COMMITTENTE SCR Piemonte		COMUNE Città di TORINO		
LIVELLO PROGETTUALE PROGETTO ESECUTIVO				
CUP C14E21001220001	TITOLO INTERVENTO "TORINO, IL SUO PARCO, IL SUO FIUME: MEMORIA E FUTURO" REALIZZAZIONE DELLA BIBLIOTECA CIVICA E RIQUALIFICAZIONE DEL TEATRO NUOVO			
CODICE OPERA 22044D02				
ELABORATO N. VF001	TITOLO ELABORATO Prevenzione Incendi - Relazione			
DATA EMISSIONE 22/05/2025	SCALA -	AREA PROGETTUALE Progetto Antincendio - vigili del fuoco		
FORMATO DI STAMPA A4	CODICE GENERALE ELABORATO 22044D02_3_0_E_VF_00_CA_001_ 1		NOME FILE 22044D02_3_0_E_VF_00_CA_001_ 1	
VERSIONE	DATA	DESCRIZIONE	REDATTO	CONTROLLATO
0	22/05/2025	Emissione Progetto Esecutivo a seguito dei pareri espressi dagli Enti preposti in CdS	ABDR	ABDR
1	24/07/2025	Aggiornamenti	ABDR	ABDR
IMPRESA AGGIUDICATARIA				
		COBAR S.p.A. Sede Legale: Via Selva 101; Sede Amm.: Via Monte Pollino 3 70022 Altamura (Ba) Italy		
RTP PROGETTAZIONE

1 Premesse

La presente relazione tecnica è parte integrante ed imprescindibile del progetto di prevenzione incendi ed è stata redatta al fine di integrare dal punto di vista antincendio le varianti architettoniche introdotte con il progetto esecutivo degli interventi di riqualificazi

Variante 04 – Piano terra e Variante 02 e 03 – Piano Primo

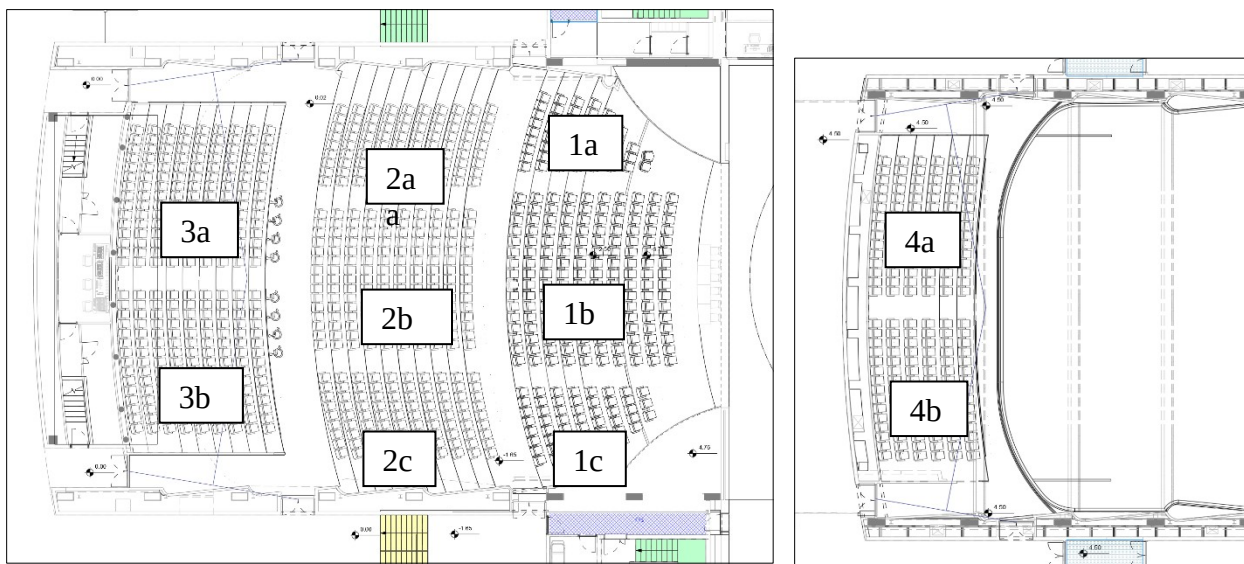
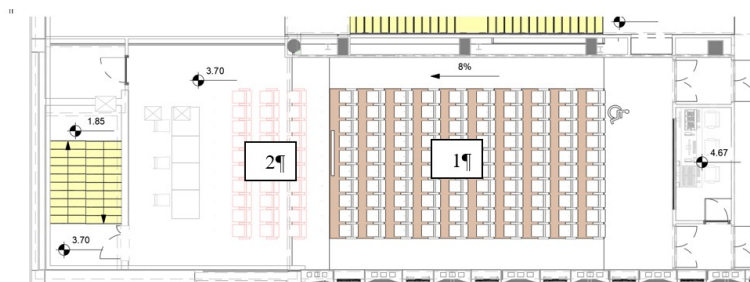
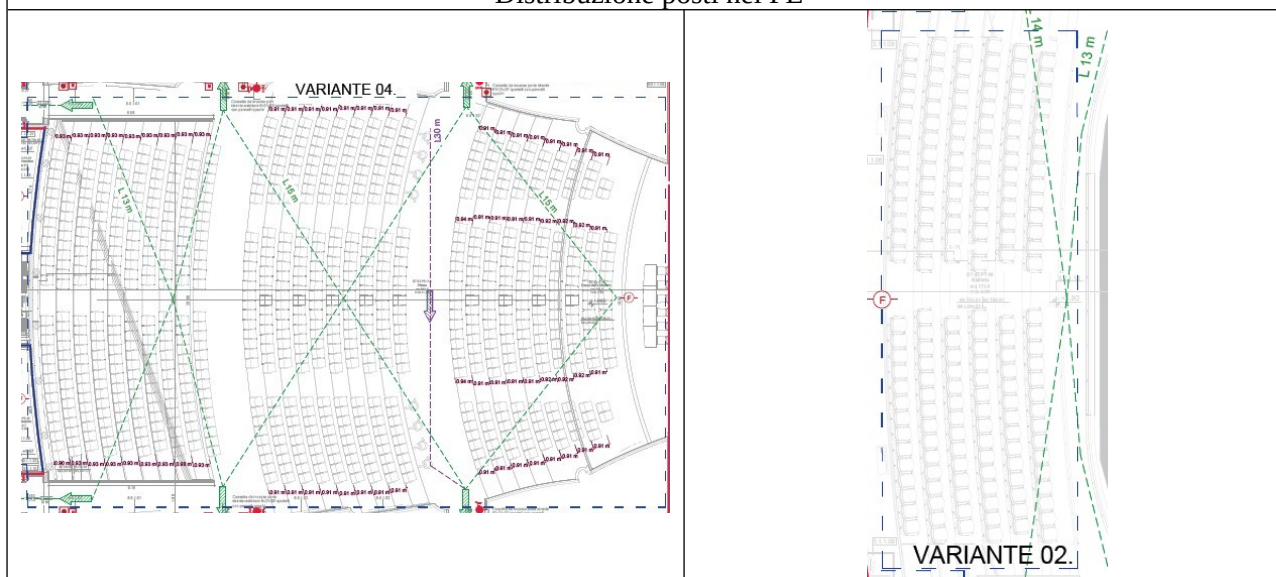
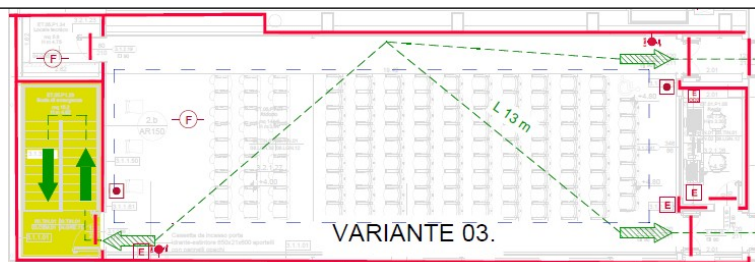
Nel Progetto esecutivo il numero di posti a sedere nella sala sarà pari a 1022 e nelle due sale secondarie (escluse le 3 poltrone dei relatori) pari a 125.

Per quanto concerne la distribuzione e le sistemazioni dei posti nelle sale le varianti hanno previsto delle modifiche che hanno comportato una riduzione del numero di posti rispetto a quanto indicato nel progetto approvato in data 31/10/2023 fascicolo n 87344 protocollo n. 8348.

Figura 8 Planimetria Piano Terra e identificazione degli interventi

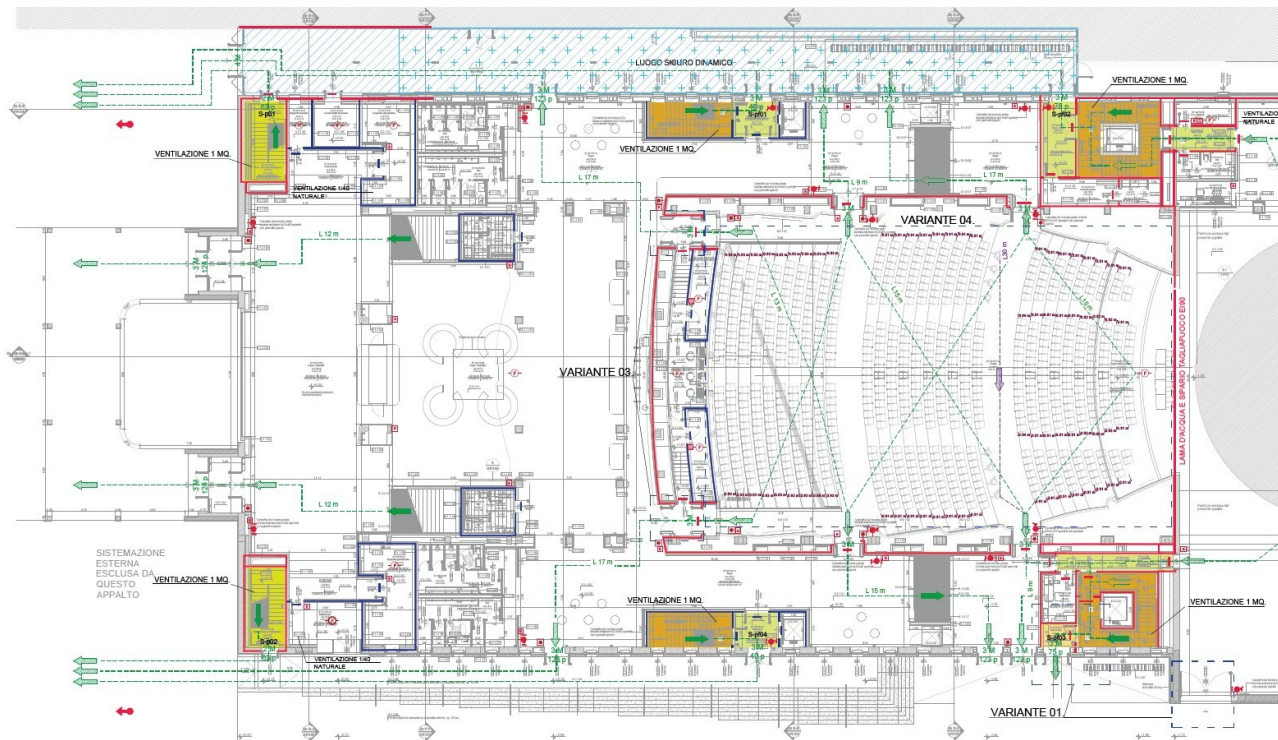
La terza variante che ha riguardato l'introduzione di compartimenti con accesso dall'esterno dedicati ad ospitare una cabina elettrica di proprietà dell'ente di erogazione ed un locale per la raccolta dei rifiuti ha inoltre previsto l'aggiunta di una scala progettata per consentire l'accesso ai compartimenti quadri e misuratori, già presenti nel progetto antincendio approvato, ma precedentemente non raggiungibili dall'interno del teatro.

La scala sarà di tipo protetto e si congiungerà alla scala adiacente già prevista nell'originale progetto di prevenzione incendi.
